CADANGAN PEMBINAAN PROJEK
BALAI BOMBA DAN PENYELAMAT BEAUFORT, SABAH
KPKT/CPPCSB/802/48

LAPORAN KAWALAN KUALITI
PERUNDING ARKITEK
October 2020

i) Aras Kemasan Lantai (FFL) pada bahagian Anjung.

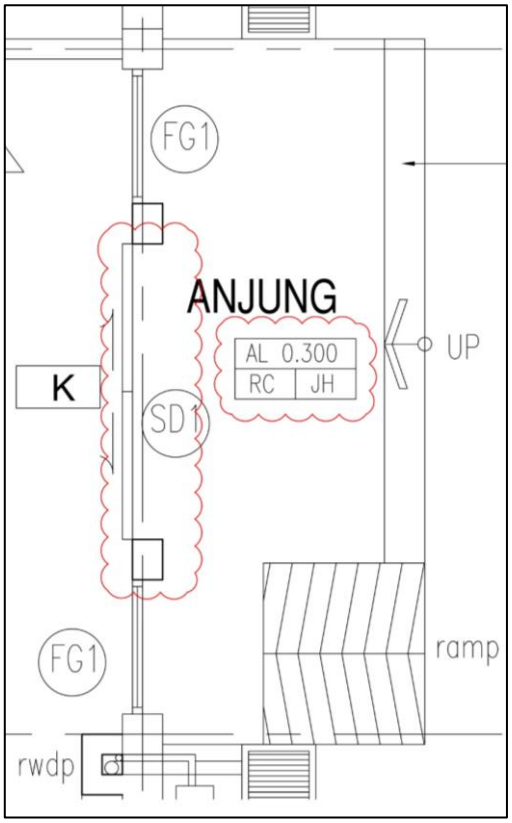
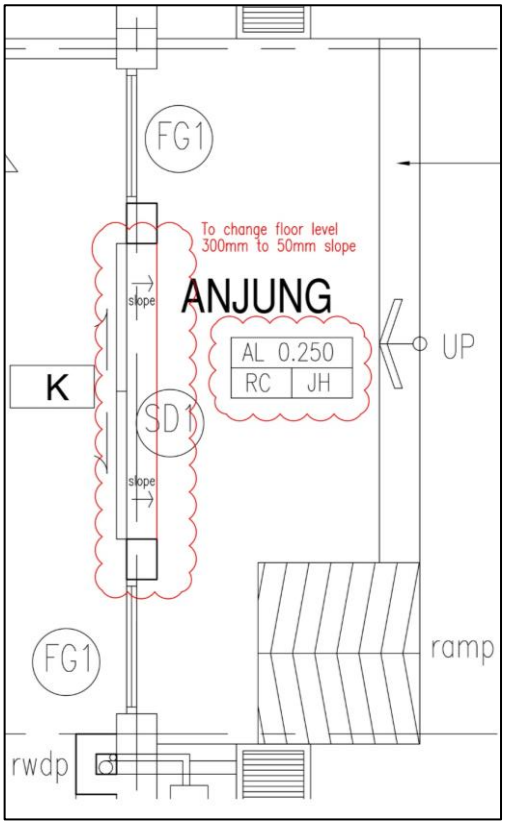
Cadangan:
Dipinda daripada sama aras dengan Ruang Lobi kepada *slope* 50mm (lebih rendah).

Ulasan:
Bagi mengatasi kemungkinan berlakunya tempias dan takungan air hujan di Anjung yang boleh menyebabkan limpahan ke bahagian dalaman ruang Lobi.

ii) *Floor Trap* di kawasan Laman

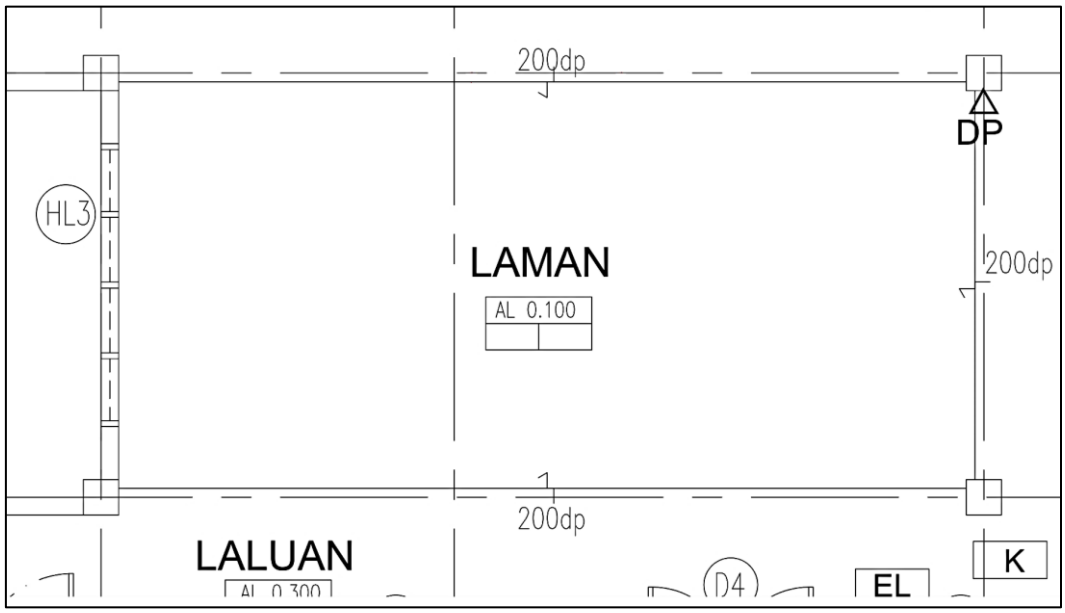
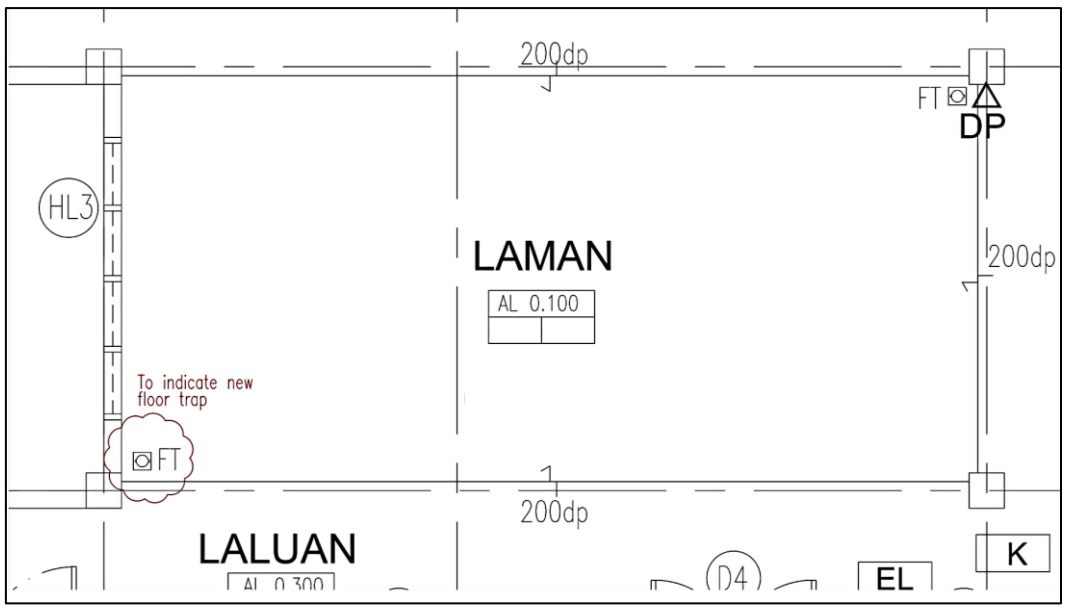
Cadangan:
Diadakan *Floor Trap* yang sebelum ini tiada dalam rekabentuk.

Ulasan:
Bagi sebarang keperluan untuk pengaliran air sekiranya kerja pembersihan atau mencuci ruang Laluan dan ruang sekitarnya dilakukan.

iii) *Sliding Window* di Bilik Kawalan

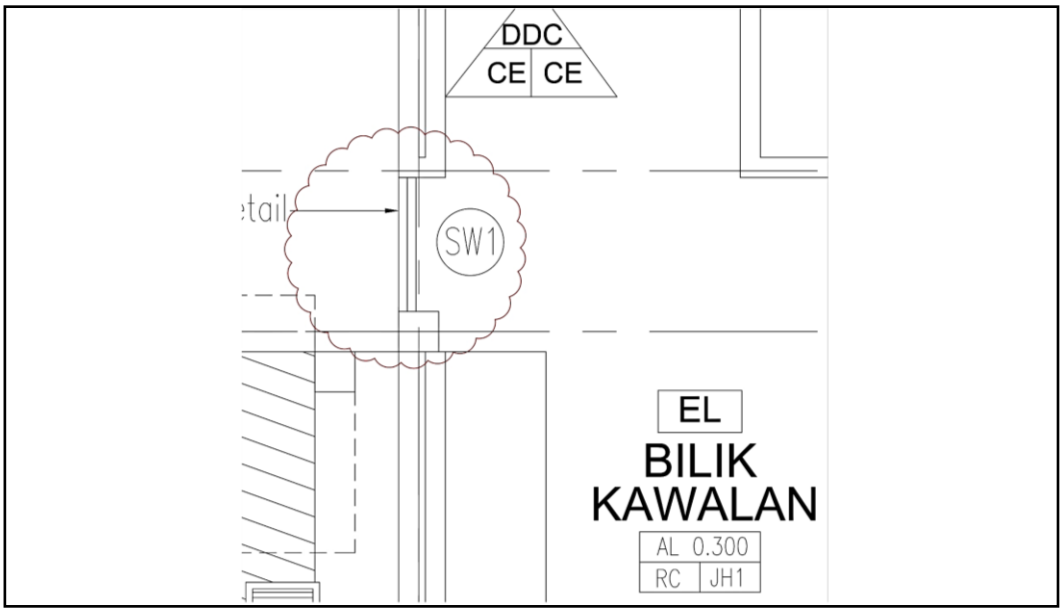
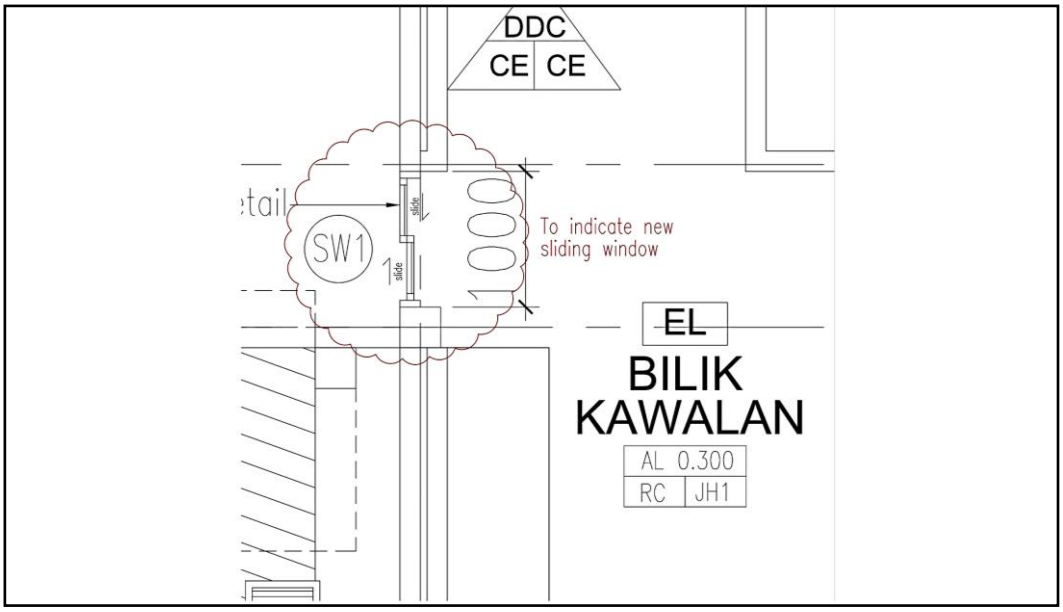
Cadangan:
Saiz dan perincian tingkap ditambahbaik.

Ulasan:
Untuk lebih praktikal dan bersesuaian dengan kelebaran bukaan pada dinding serta kedudukan petugas.

iv) *Counter Top Glass* di Kaunter Pejabat Operasi

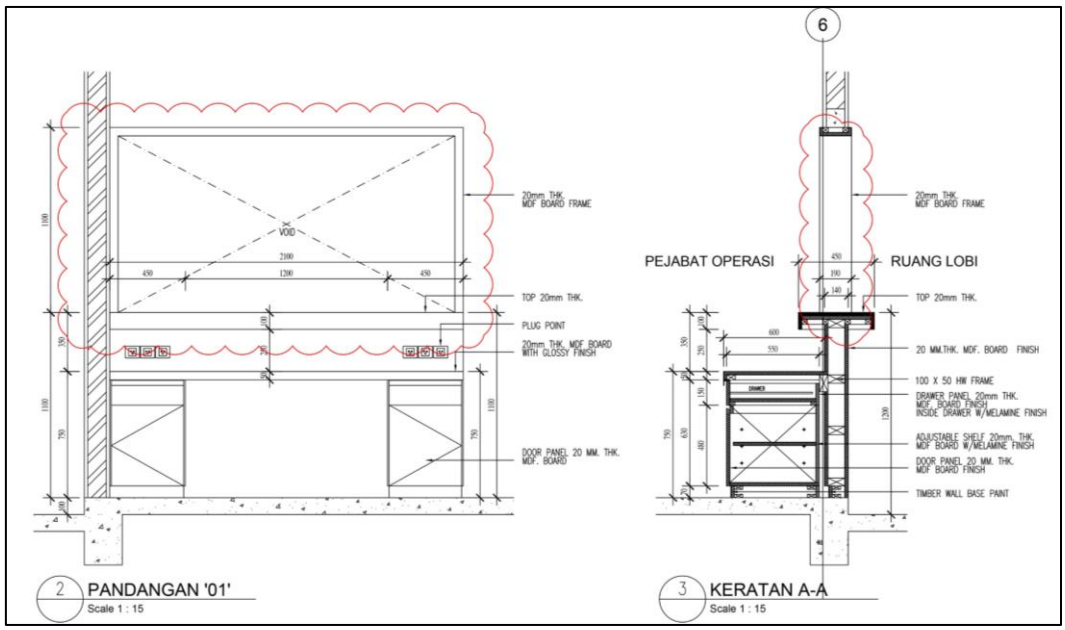
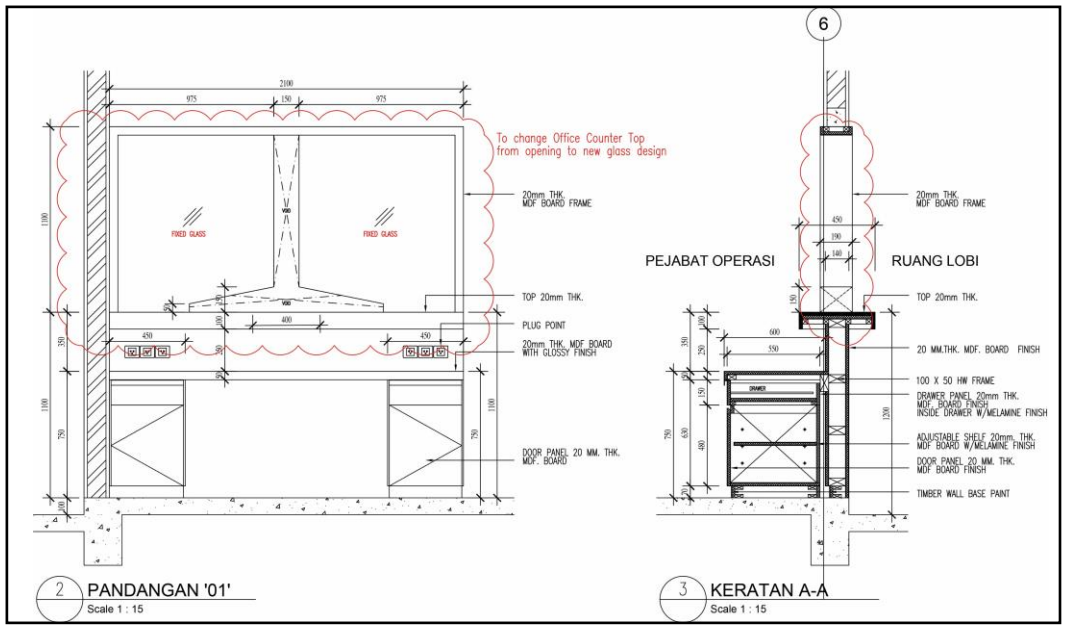
Cadangan:
Daripada hanya bukaan kepada tambahan *Glass*

Ulasan:
Bagi ciri keselamatan dan praktikaliti yang lebih baik untuk urusan di Kaunter.

viii) *Stainless Steel Wire Mesh Railing* di ruang Laluan Aras 1

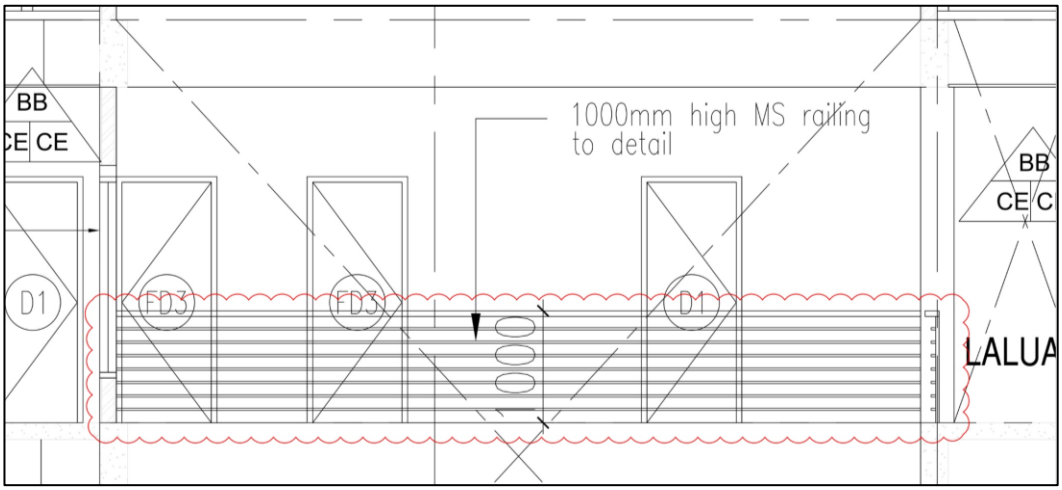
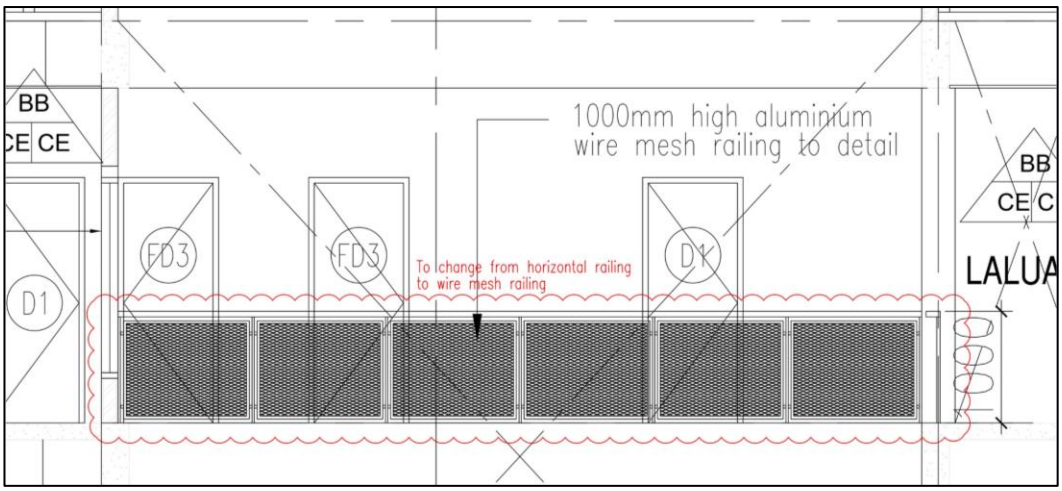
Cadangan:
Ditukar elemen rekabentuk daripada *horizontal* kepada wire *mesh.*

Ulasan:
Bagi meningkatkan ciri-ciri keselamatan dan mengurangkan risiko bahaya kepada para petugas.
